CIRCULAR CON CONSULTA N° 09
LICITACIÓN PUBLICA ADIF N° 22/2018

“NUEVO CONSTRUCCIÓN DE UNA NUEVA PLAYA FERROVIARIA Y RAMAL DE CONEXIÓN A TERMINALES DE PUERTOS TIMBÚES EN LA LOCALIDAD DE OLIVEROS – ETAPA 1 - PROVINCIA DE SANTA FE”

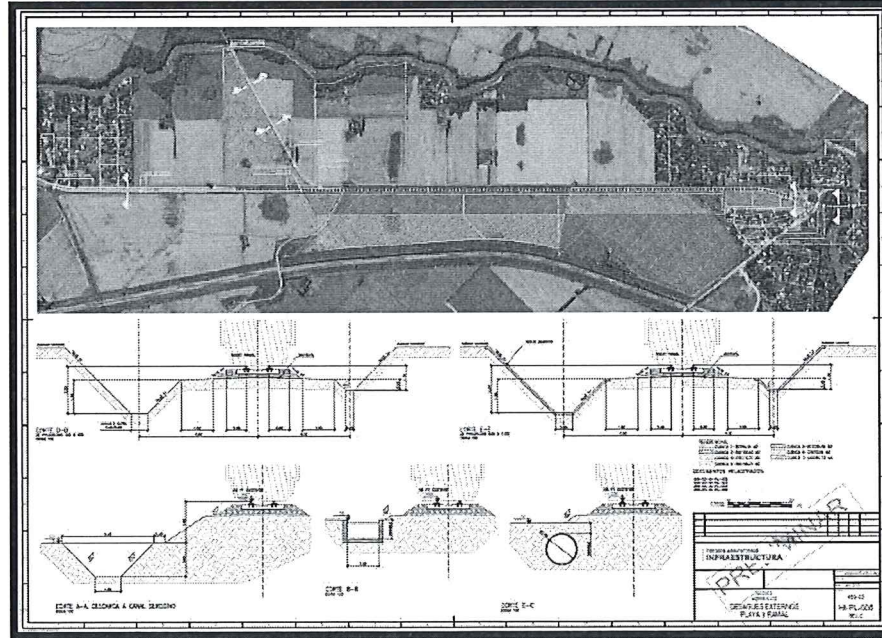
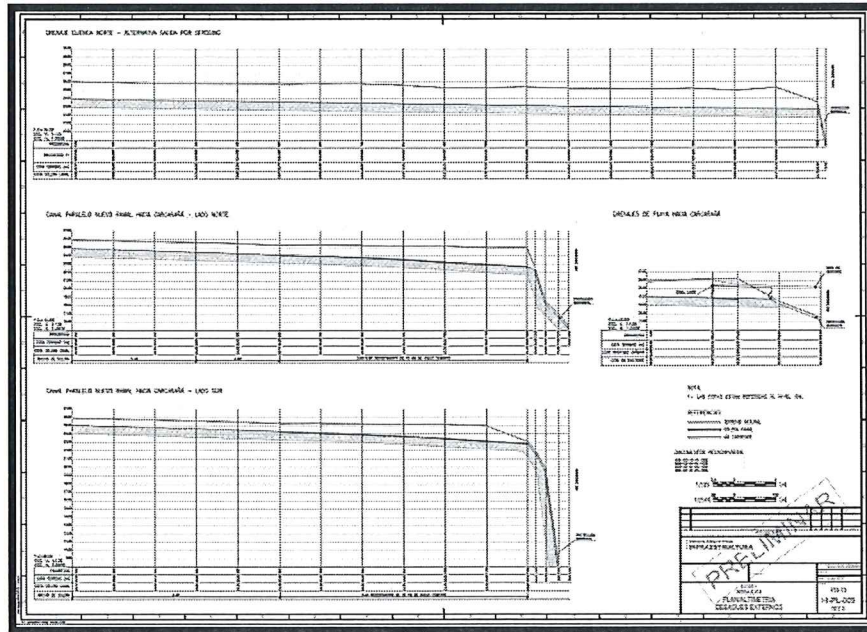
Indicar las características de las transiciones de los desagües de la zona norte de la zona de ramal a puerto.

Se adjuntan los siguientes planos en formato .pdf:

"459-03-HI-PL-008-C Planialtimetría desagües externos"

"459-03-HI-PL-009-B Desagües externos Playa y Ramal"

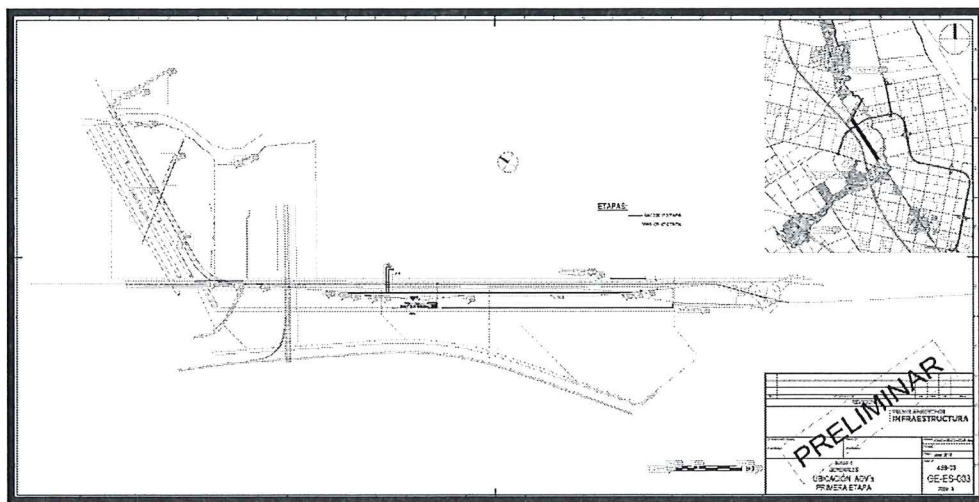
Según se interpreta del PCP el caño de PEAD iría colocado desde el paso a nivel de la ruta 91 hasta el Carcarañá, en la planilla de cotización se indica que son unos 80m, es correcta la longitud indicada?

La cantidad considerada es 80m.
